## Bilag 9

### Supplerende høring Tillæg 1 til Lokalplan Nuuks Plads Metrostationsplads Foreslåede ændringer efter den offentlige høring

Som følge af den offentlige høring foreslås en række ændringer.

## Tegning 5c · Porte og passager

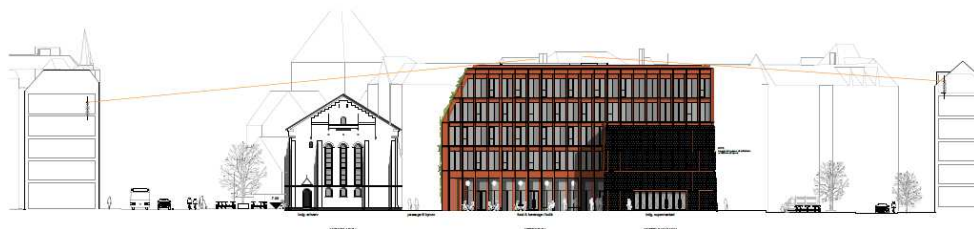
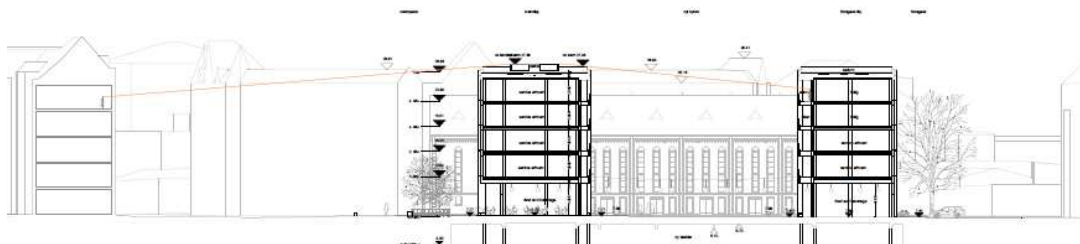
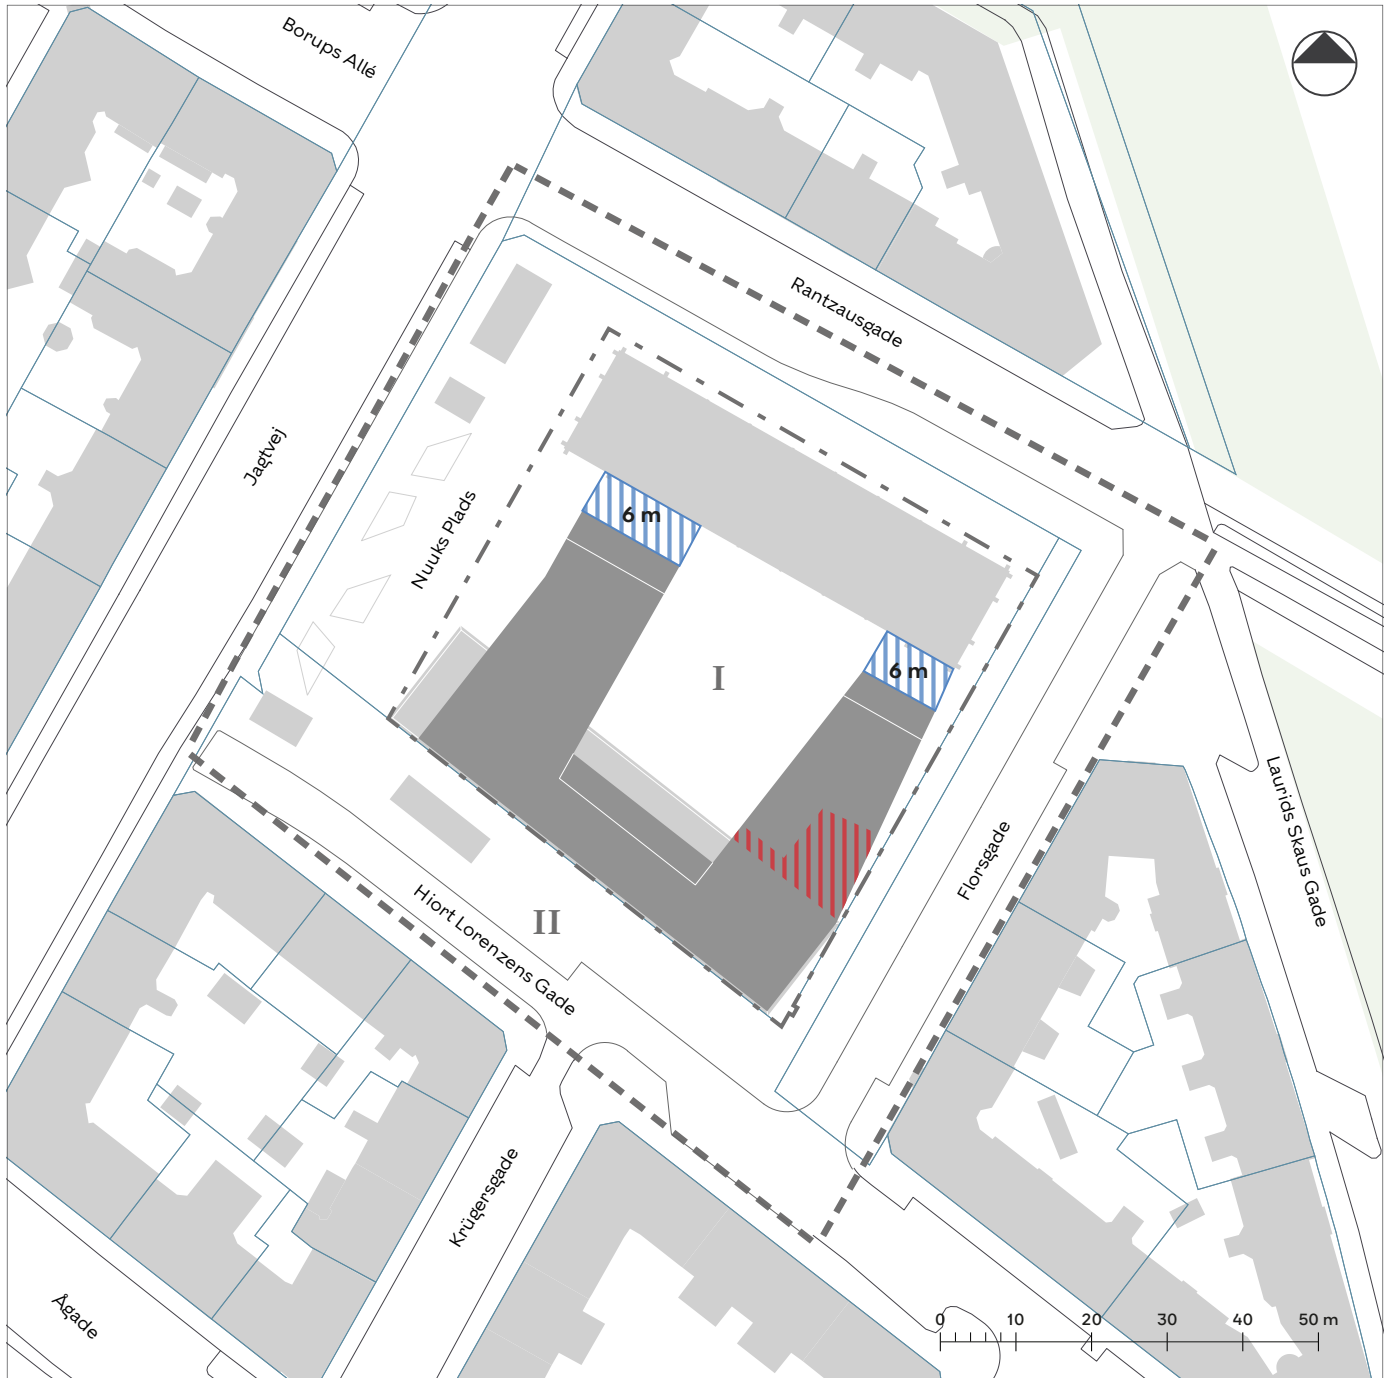
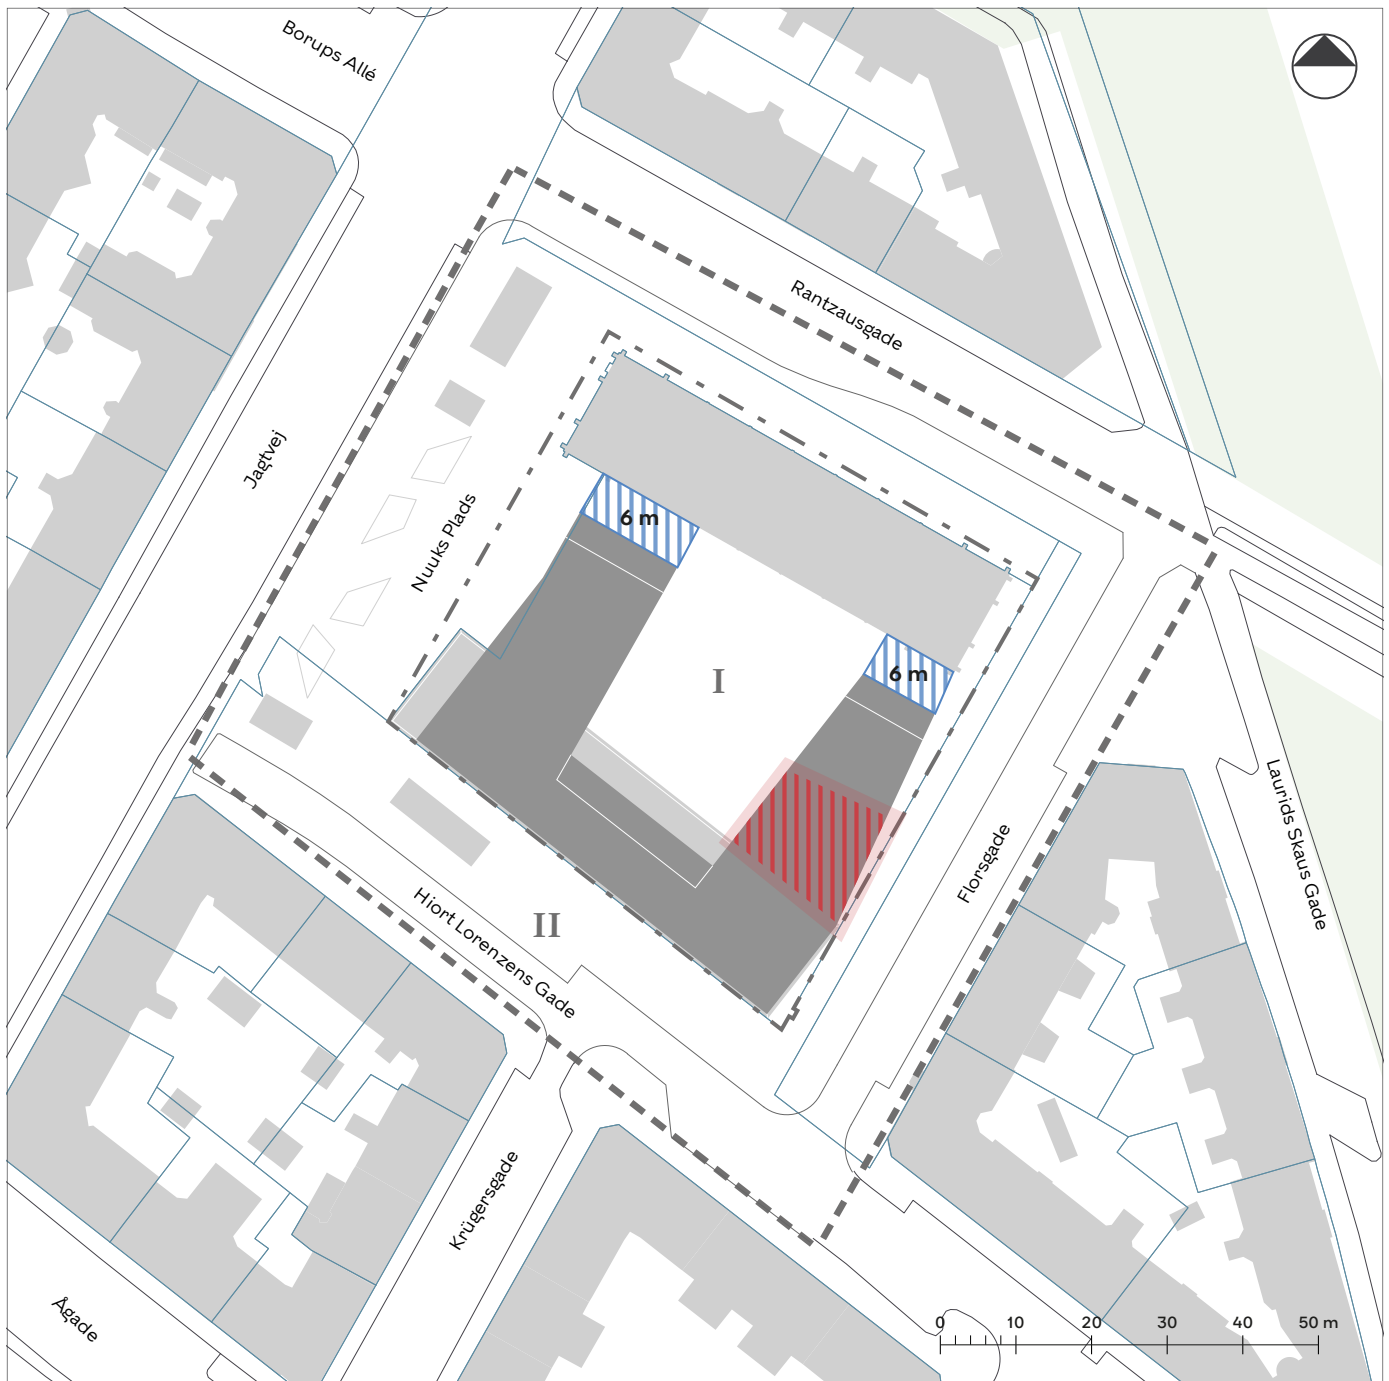
Bygherre ønsker et felt for placering af port. Porten ønskes flyttet væk fra Koppels bygning. Et felt fremfor en eksakt placering skaber større fleksibilitet. Portens bredde ønskes angivet til min. 1,4 m.

Forvaltningen medgiver, at et felt fremfor en eksakt placering (det skraverede felt) skaber større fleksibilitet.

- § 6, stk. 2. Bebyggelsens placering  
c) "Porte og passager skal placeres, som vist på tegning 5c. **Portrum skal have en bredde på min. 1,4 m i lige linje. Der må ikke være barrierer som cykelstativer og andet mellem Florsgade og det indre byrum.**"
- Lokalplantegninger tilrettes  
Tegning 2a - Anvendelse.  
-Markering af gråt felt for anden anvendelse udvides.  
Tegning 5c - Porte og passager og Tegning 6a - Ydre fremtræden  
-Der angives et felt.
- Redegørelsen  
-Konsekvensrettes bl.a. illustrationsplan og vignet af trafikforhold (se ovenfor pkt. 'Bilparkering')

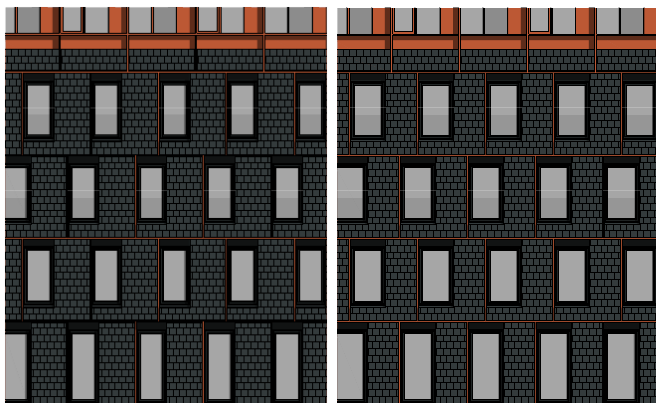
Bygherre ønsker at bredde på vindueshuller på bygningen langsider (facade f og h) forøges af hensyn til dagslys i boliger, da beregning (med 10 %-reglen) viser, at der er behov herfor. Bredden på murhuller ønskes forøget med 16 cm (se illustration nedenfor til højre). Alternativt ønskes bredden forøget yderligere til 21 cm. Bygherre ønsker, at der i lokalplanen gives mulighed for, at der kan arbejdes med begge bredder. De i lokalplanforslaget muliggjorte vinduesbredder er vist til venstre.

Forvaltningen vurderer, at ændringerne er nødvendige for leve op til krav om tilstrækkeligt med dagslys til boligerne. Forvaltningen ønsker, at der muliggøres de smalleste murhuller af hensyn til den bevaringsværdige bygning. Følgende ændringer foreslås:

- § 7, stk. 1. Bevaringsværdig bebyggelse  
j) "...Langs facade f kan huller til vinduer, døre og franske altaner være maks. ~~4~~ **4,16** m i bredden....Langs facade h kan huller til vinduer, døre og franske altaner være maks. ~~4,4~~ **4,26** m i bredden...."

# Tegning 7a · Byrum

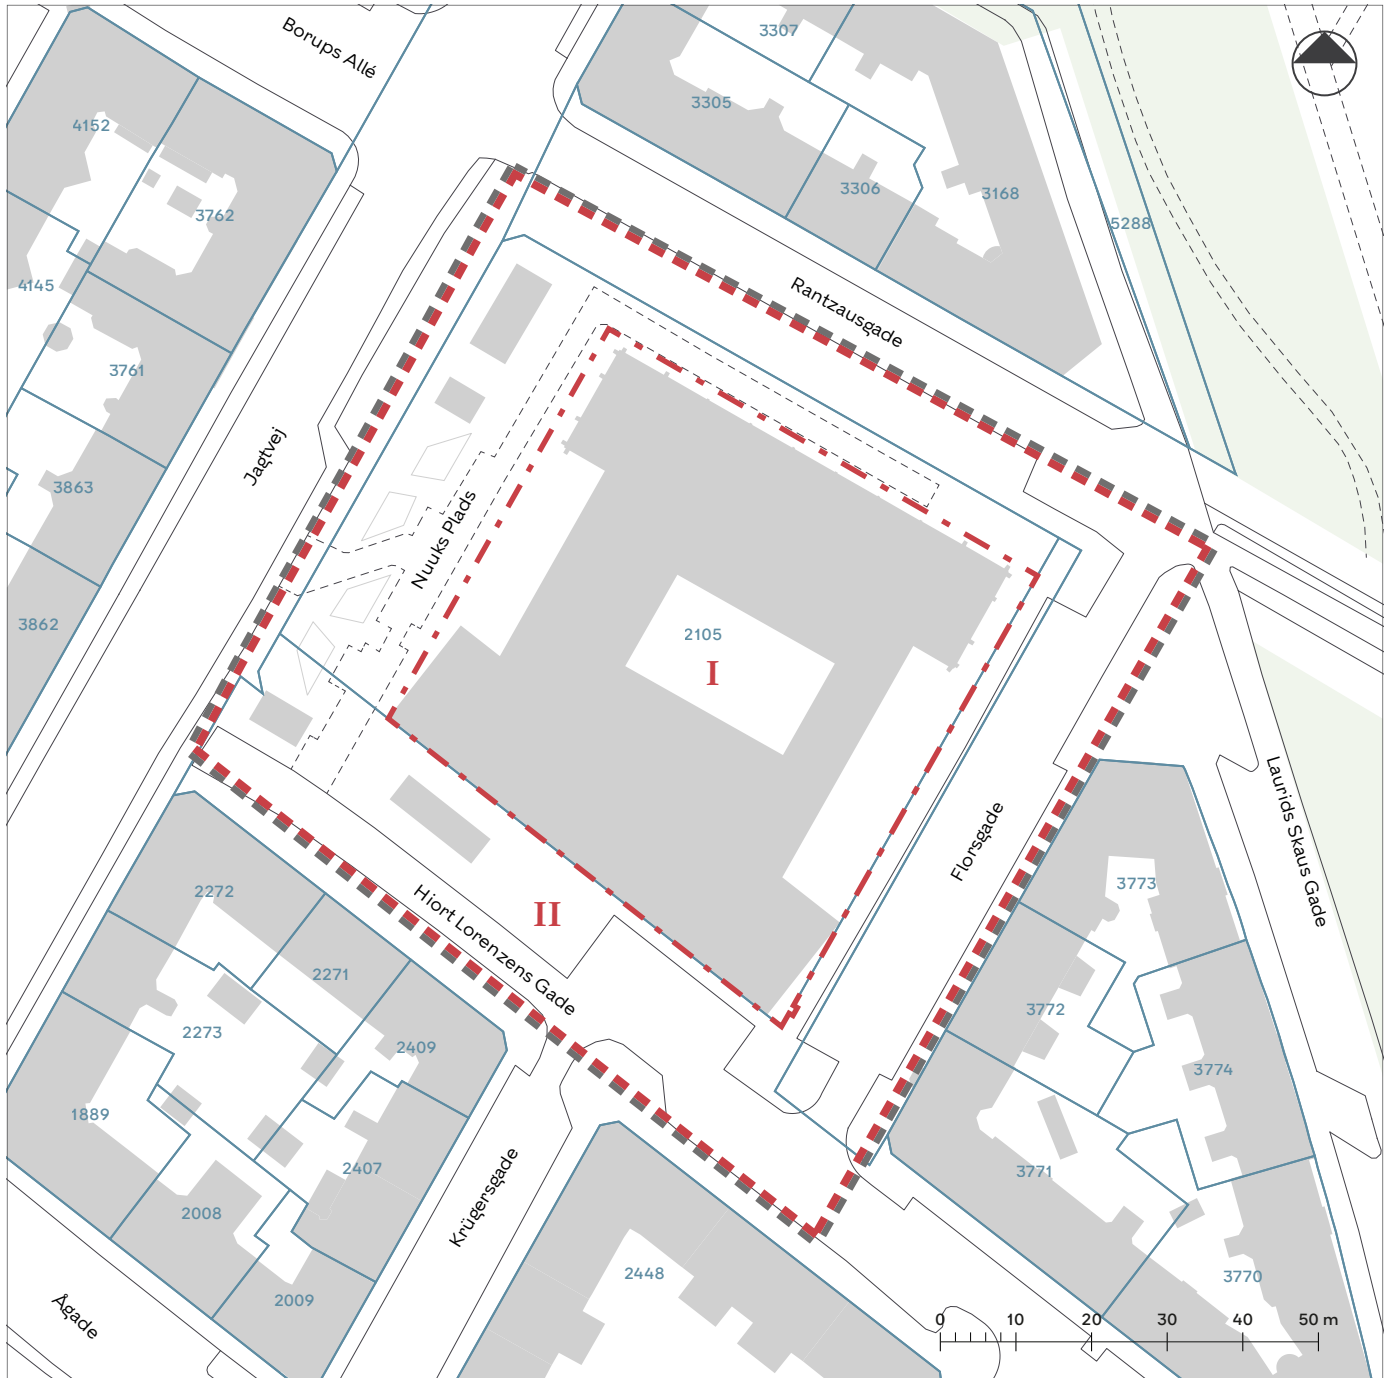
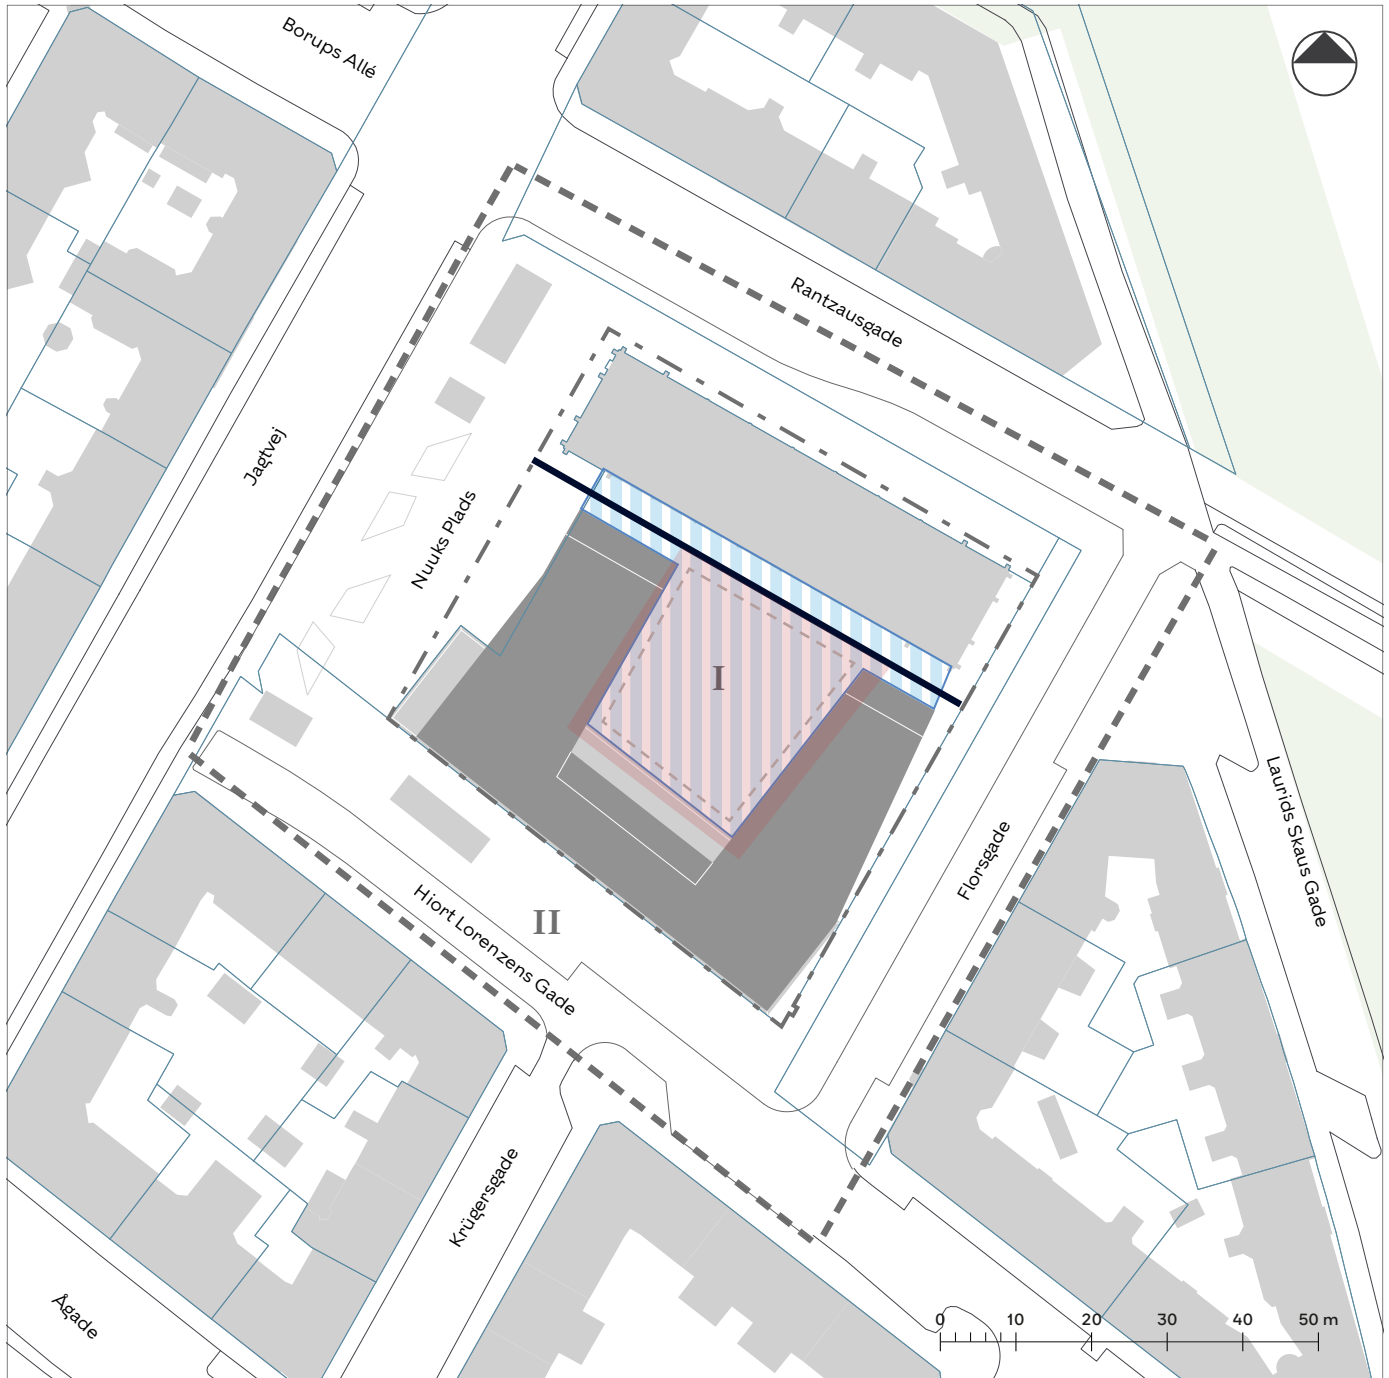
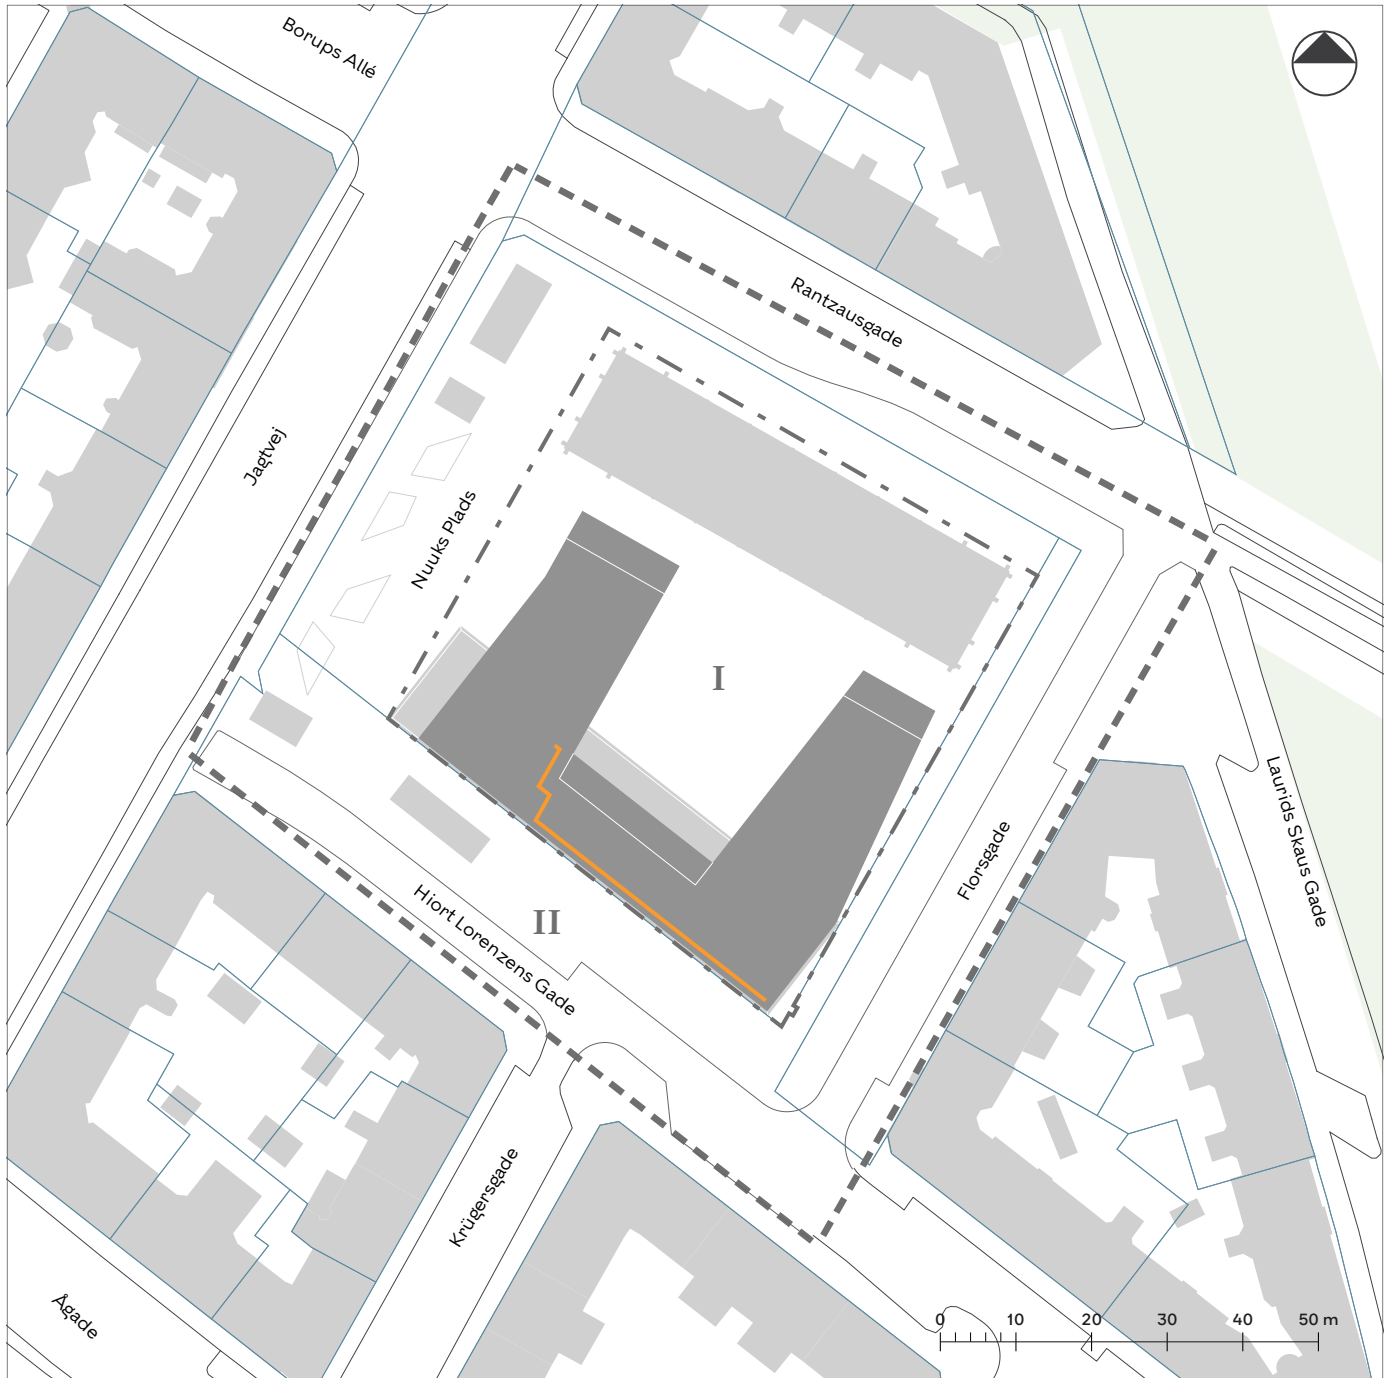
Bygherre ønsker, at der inden for et felt i det indre byrum kan anvendes belægninger i stål og beton i tillæg til natursten dog maksimalt i 20% af belægningen, og at der kan placeres et vandelement med en diameter på 7 m og i materialerne beton, natursten og stål.

Forvaltningen er enig i, at der i det indre byrum, inden for et angivet felt, også kan anvendes belægninger i stål i tillæg til natursten. Forvaltningen har vurderet, at beton adskiller sig fra de materialer, som anvendes som belægning på metroforpladsen. Forvaltningen finder det positivt, at der ønskes et vandelement på pladsen, men vurderer, at et vandelement med en diameter på 7 m bliver et for stort element til det relativt lille byrum. I stedet for en diameter på 7 m foreslås, at der angives et volumen, så der er større fleksibilitet i udformningen. Følgende ændringer foreslås:

- § 8, stk. 5. Byrum  
 "Det på tegning 7a viste areal skal være befæstet med granit med ledelinjer i bordursten. **Indenfor det på tegningen angivne felt med stiplede linje kan der også anvendes stål som del af belægningen, dog samlet maks. 20% af feltet.** Som vist på tegning 7a, skal der være en sti, som friholder arealet til passage i byrummet i en bredde på 3 m. **Der kan etableres et vandelement i det på tegning 7a viste felt med stiplede linje. Vandelementet kan maks. være 25 m<sup>2</sup> og maks. være 2 m i højden, 5 m i bredden og 5 m i længden eller ved cirkulær udformning maks. være 5,5 m i diameter. Vandelementet skal være i beton, natursten og/eller stål."**
- Lokalplantegninger  
 Tegning 7a - Byrum  
 -Der angives et felt for byrumsindretning.
